東通原子力発電所 基準津波の策定に関する 審査資料の修正について

2023年8月4日
東北電力株式会社

過去審査資料の確認について

過去審査資料の修正内容

No.2
破壊伝播速度の
変動幅を示す図
の修正

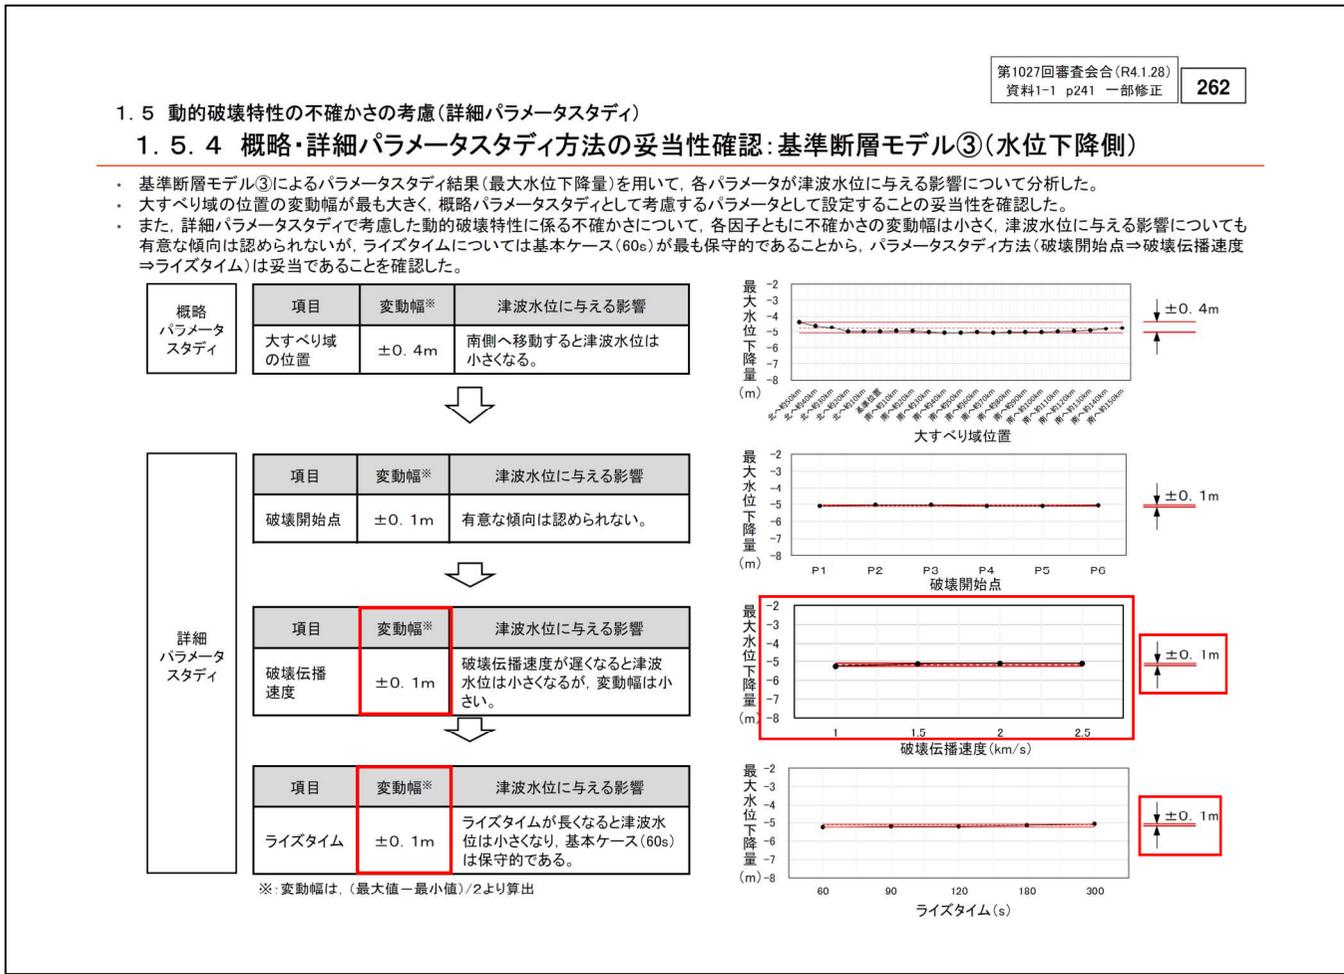
- 概略・詳細パラメータスタディ方法の妥当性確認における破壊伝播速度とライズタイムの変動幅について、「±0.1m」と記載すべきところを「±0.2m」と誤って記載していた(No.1-1, 1-2)。
- 基準断層モデル③の破壊伝播速度による津波水位の変動幅を示す図を貼り付ける個所に、誤って基準断層モデル②のライズタイムによる変動幅を示す図を貼り付けていた(No.2)。

- 詳細パラメータスタディ方法(破壊開始点⇒破壊伝播速度⇒ライズタイム)の妥当性について、大すべり域の位置の変動幅(±0.4m)が最も大きいことに変更は無いとともに、各因子の変動幅は小さく、津波水位に与える影響にも変更は無い。以上より、新規基準への適合性審査に対する説明内容に影響は無い(No.1-1, 1-2)。
- パラメータスタディ方法の妥当性は、計算結果(数値)を用いて確認しており、図は計算結果を可視化した参考情報であることから、図の貼り間違いによる新規基準への適合性審査に対する説明内容に影響は無い(No.2)。

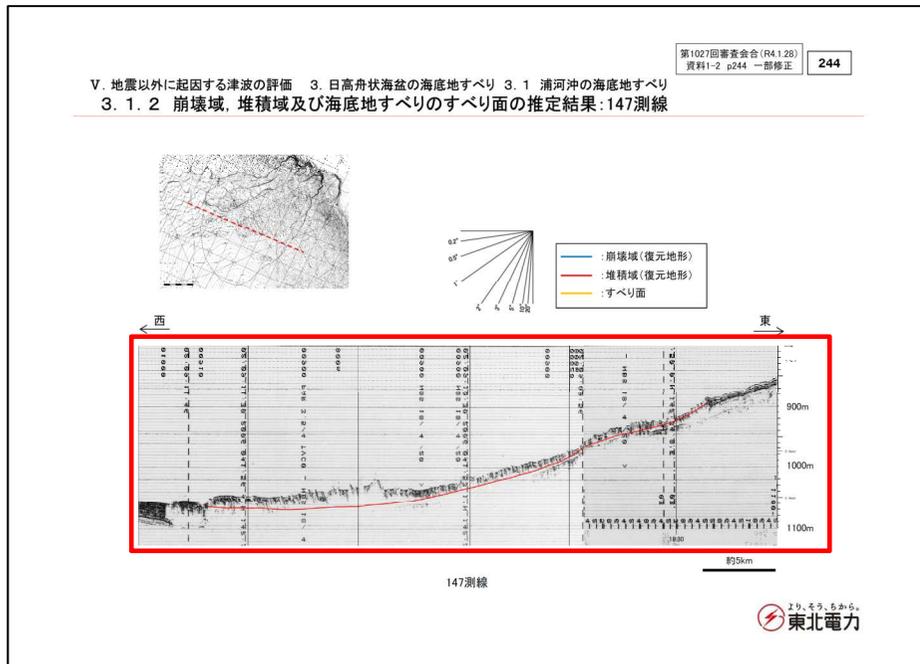
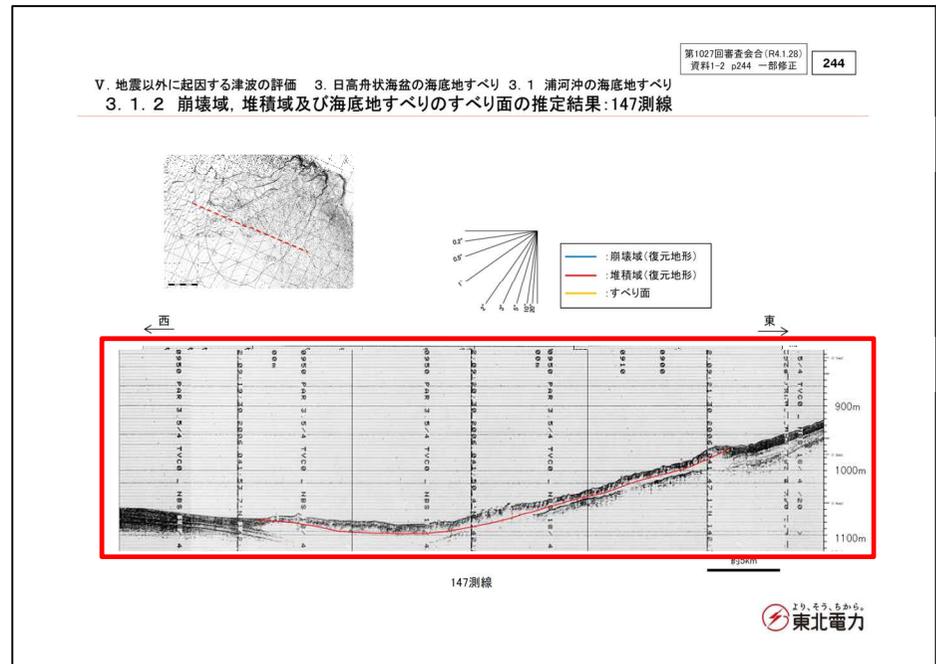
- 浦河沖の海底地すべりについて、147測線の音波探査記録を貼るべきところに146測線の記録が貼られていた。
- 音波探査記録は、審査の判断対象となる海底地すべりに起因する津波解析における、解析条件の設定に用いるものであるが、解析条件(海底地すべり前の復元地形)は、正しい情報に基づき作成していることから、津波解析への影響は無く、新規基準への適合性に対する説明内容に影響は無い。

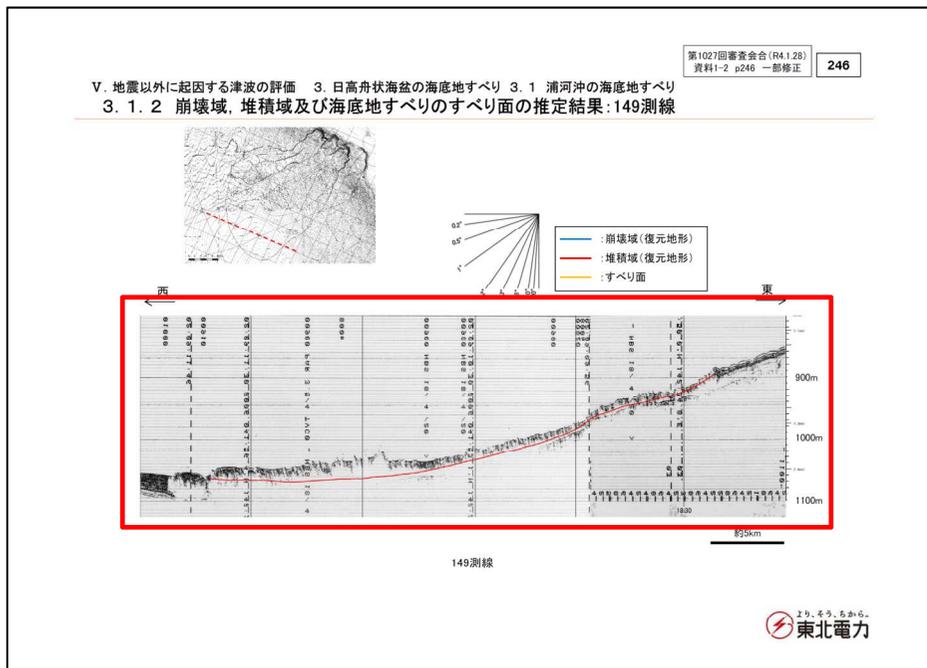
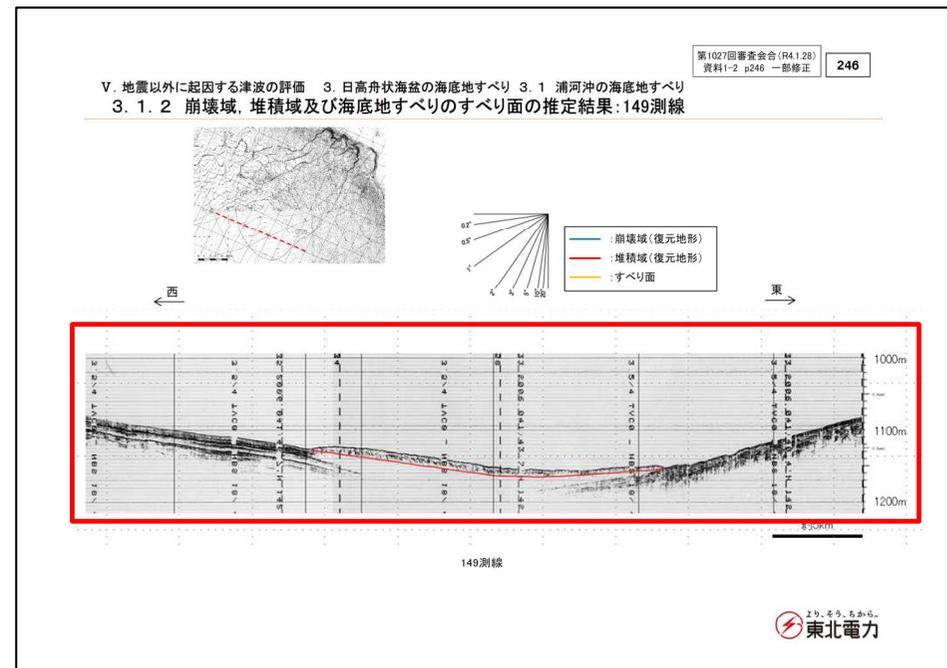
- 浦河沖の海底地すべりについて、149測線の音波探査記録を貼るべきところに146測線の記録が貼られていた。
- 音波探査記録は、審査の判断対象となる海底地すべりに起因する津波解析における、解析条件の設定に用いるものであるが、解析条件(海底地すべり前の復元地形)は、正しい情報に基づき作成していることから、津波解析への影響は無く、新規基準への適合性に対する説明内容に影響は無い。

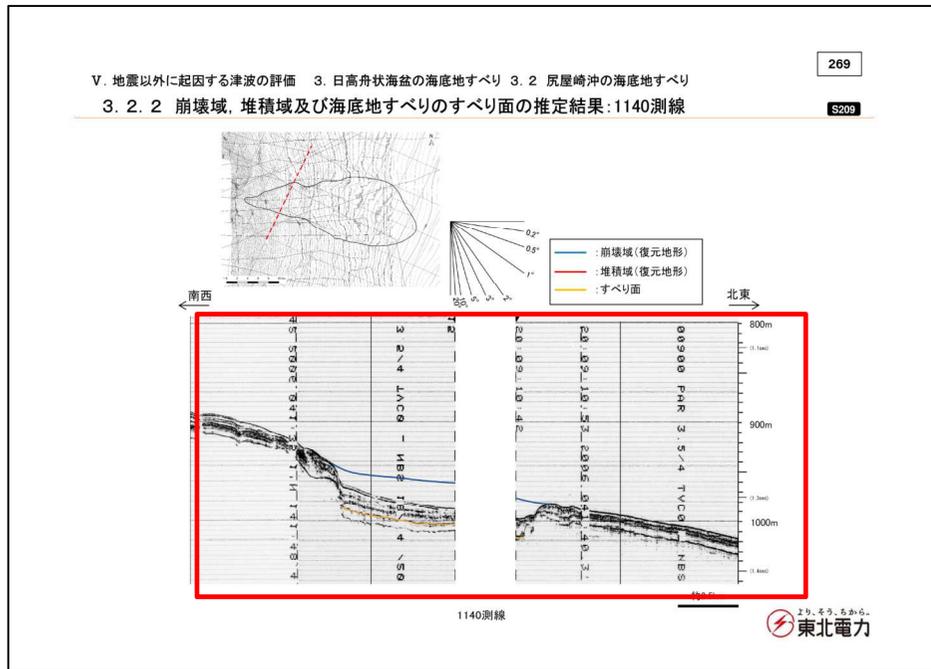
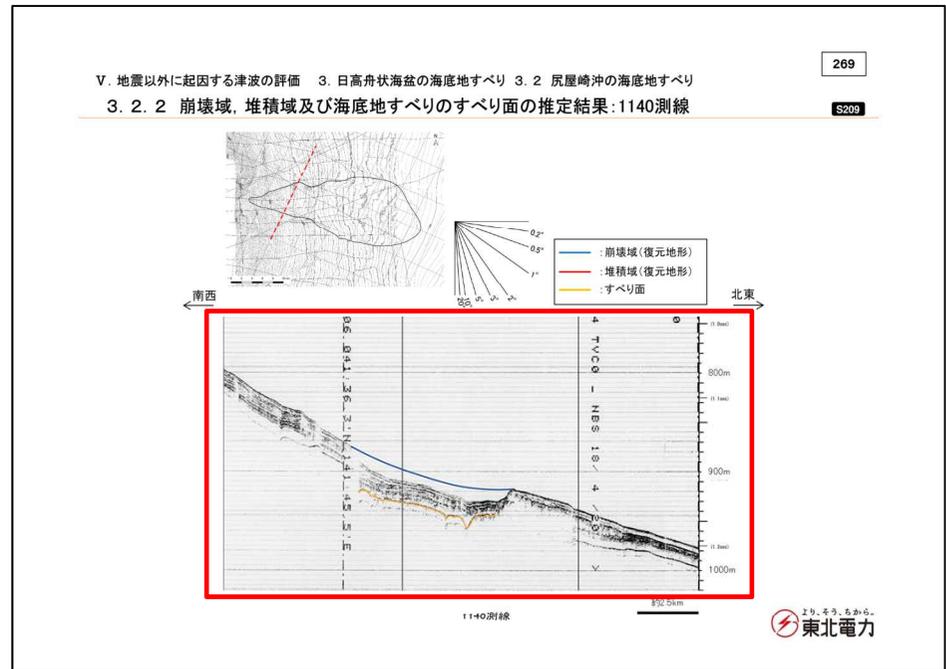
- 尻屋崎沖の海底地すべりについて、1140測線の音波探査記録を貼るべきところに1139測線の記録が貼られていた。
- 音波探査記録は、審査の判断対象となる海底地すべりに起因する津波解析の解析条件の設定に用いるものであるが、解析条件(海底地すべり前の復元地形)は、正しい情報に基づき作成していることから、津波解析への影響は無く、新規制基準への適合性に対する説明内容に影響は無い。

仙台平野における869年の津波と3.11地震に伴う津波の浸水域の比較 (菅原ほか(2013))

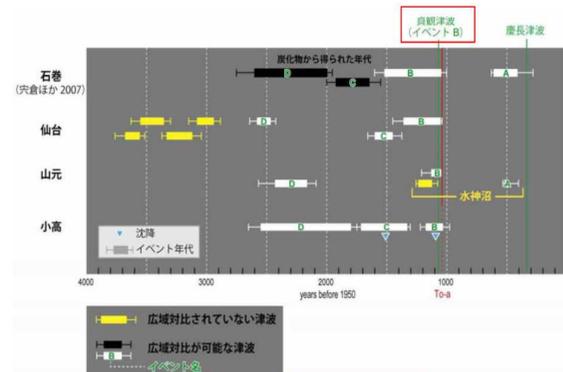
脱字の修正

3.11地震津波

3.11地震に伴う津波

AD1453-2003に青森県太平洋沿岸付近で発生した既往地震の震源(Tanigawa et al. (2014))

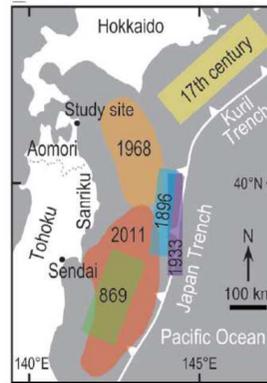
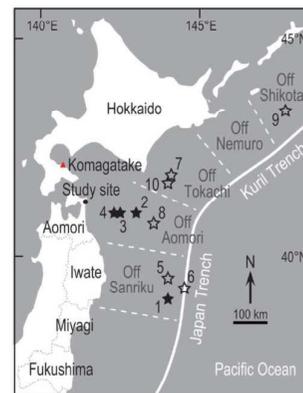
誤字の修正

AD1453-2003

AD1454-2003

AD1453-2003は青森県太平洋沿岸付近で発生した既往地震の震源(Tanigawa et al.(2014))

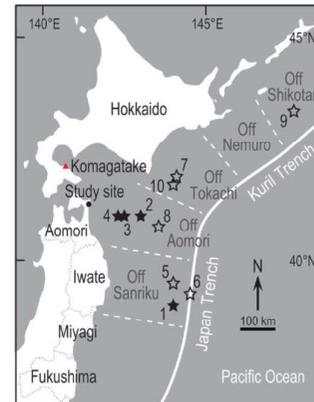
誤字の修正

AD1453-2003

AD1454-2003
